Santiago, 25 de julio de 2021.

Ref.: Pronunciamiento respecto a la delimitación de un humedal urbano en sector de Loteo San Luis Norte, comuna de Quilicura.

Fig. 1. Delimitación del humedal urbano reconocido por el Ministerio del Medio Ambiente (en celeste).

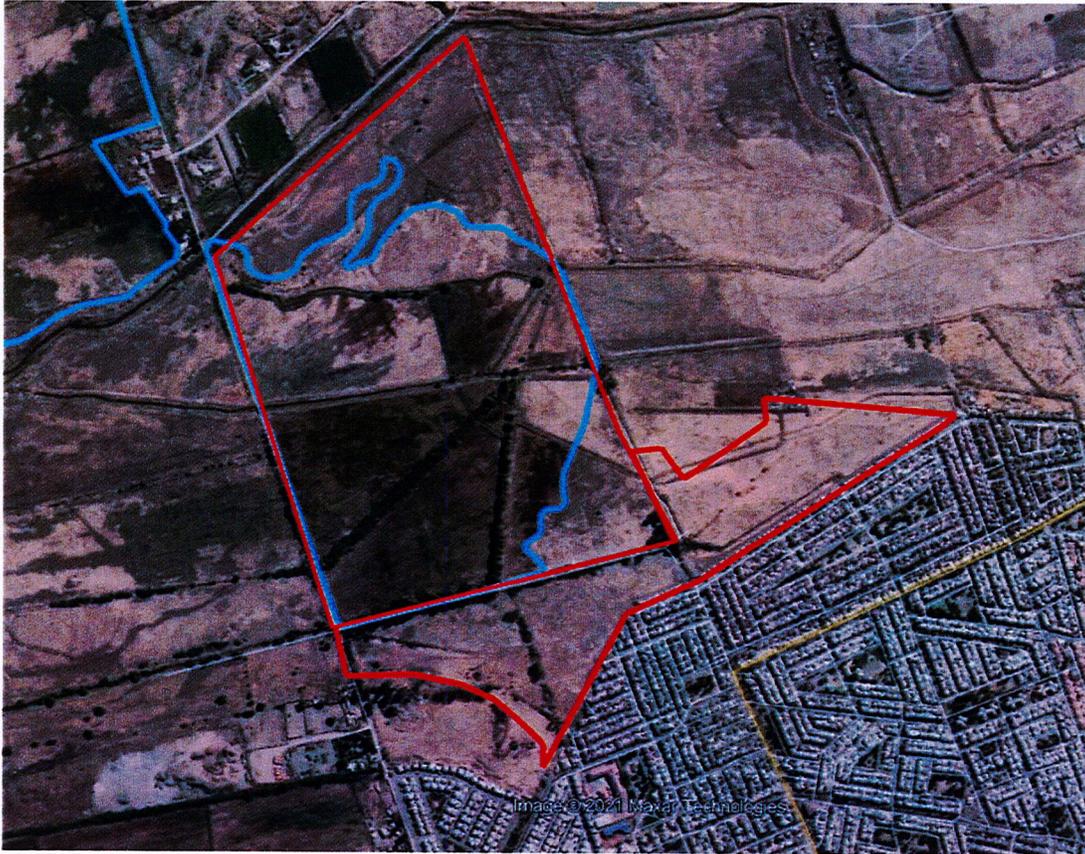
El Ministerio del Medio Ambiente, mediante Resolución Exenta N° 616, publicada en el Diario Oficial con fecha 01 de julio de 2021, ha reconocido como humedal urbano una extensa superficie ubicada al norte del estero Las Cruces, y un área de menor extensión al sur de dicho estero, en la comuna de Quilicura. La delimitación de esta superficie se muestra en color celeste en la Fig. 1.

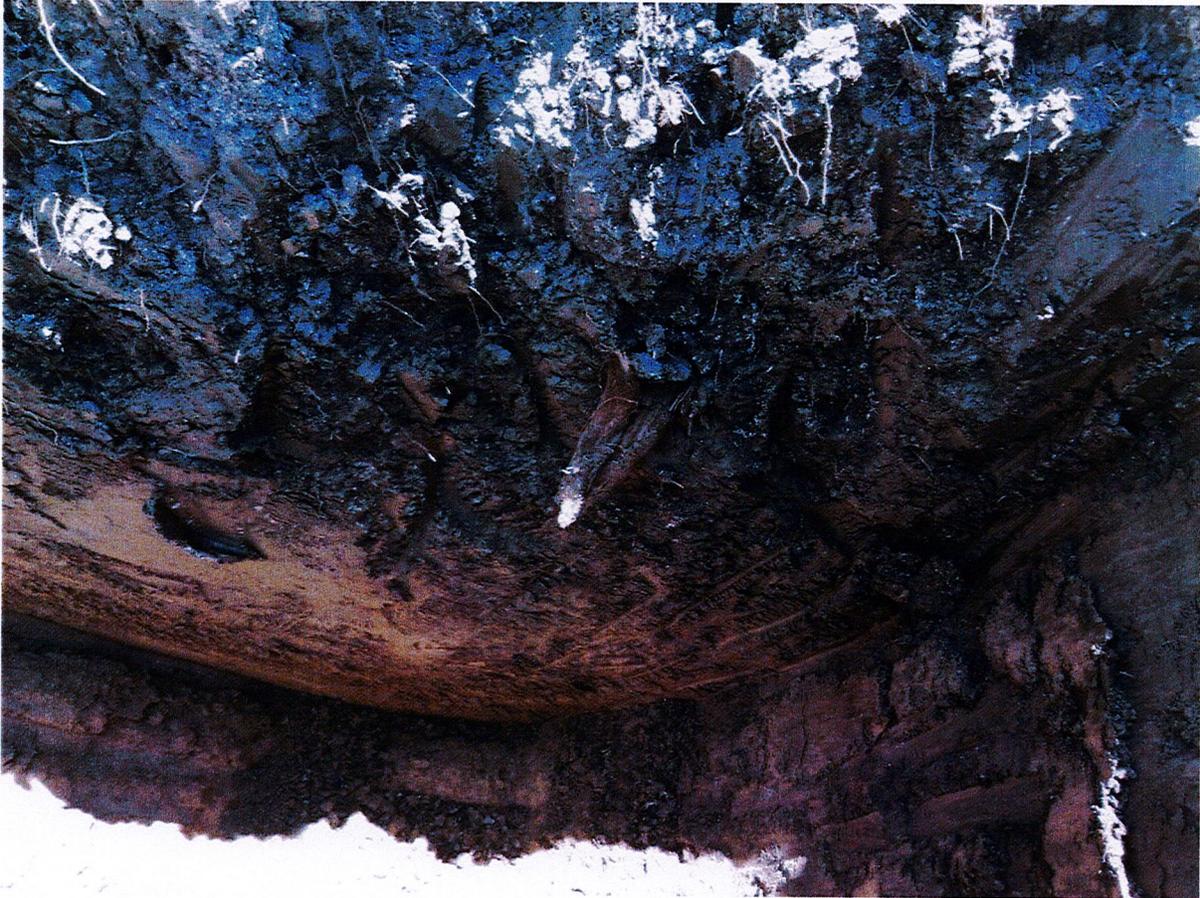
A mayor abundamiento, las 8 calicatas de exploración ejecutadas en el sector reconocido como humedal urbano (información contenida en el Estudio Hidrogeológico emitido por Estrata Ingenieros Civiles con fecha 15 de febrero de 2021), dan cuenta que los canales son utilizados para el riego artificial de pastizales con el objetivo de alimentar a los animales ovinos y bovinos del sector, generando inundaciones menores de carácter artificial. Se descarta que se generen condiciones de inundación periódica. Además, el subsuelo no está en condición saturada, lo que constituye una condición para la aplicación y procedencia de este criterio.

Fig. 4. Zona parcialmente inundada por canal de riego próxima a canal de riego en sector donde se ubica la Calicata C-6. Sin embargo, al ejecutarse una calicata en este sector no se presenta afloramiento de napas freáticas ni saturación del subsuelo, lo que descarta la presencia de un régimen hidrológico de saturación.
